Blue Print

AD07R1785, AD07R2264

Honda Accord CN1/CN2 2003>08; CR-V RD9/RE6 2005>08; FR-V BE5 2005>08

Multi V-riem

Origineel riemverloop met 2264mm- riem

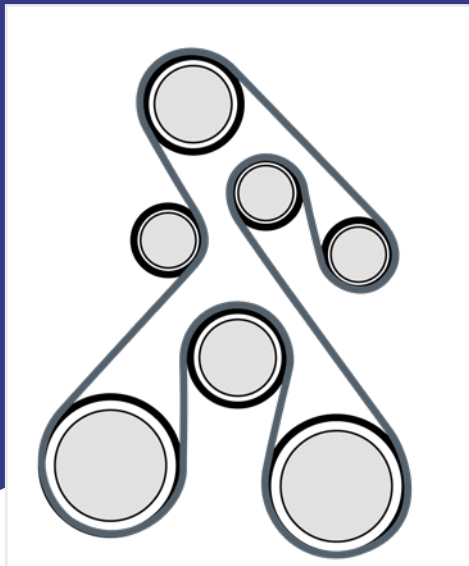
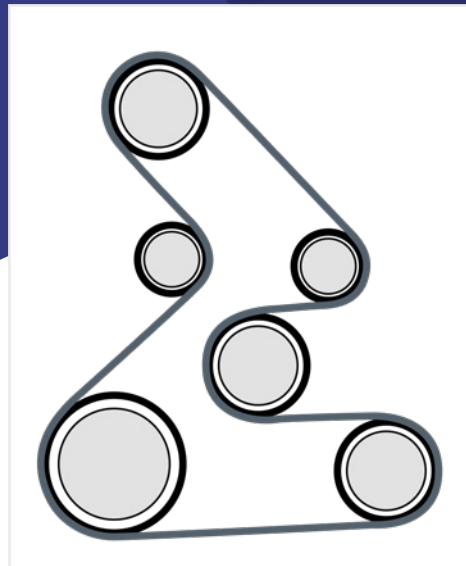
Gewijzigd riemverloop met verwijderde ombuigrol en met 1785mm-riem

Probleem

Zoemende of klepperende geluiden in de motor, die erger worden naarmate het toerental verhoogt.

Reden

Hoge last op de generatorriemschijf, wat vroegtijdige slijtage van het generatorlager veroorzaakt.

De opstelling, het verloop en de lengte van de multi V-riem werden gewijzigd om de belasting op het generatorlager te verminderen.

De wijziging houdt in : het verwijderen van de ombuigrol en het vervangen van de originele 2264mm-riem door een kortere 1785mm-riem met gewijzigd verloop, zoals getoond wordt in bovenstaand diagram.

Bij het demonteren van de multi V-riem wordt aangeraden de riemschijf te draaien en zo het generatorlager te controleren op stroefheid en lawaai. Indien nodig moet de generator worden vervangen.
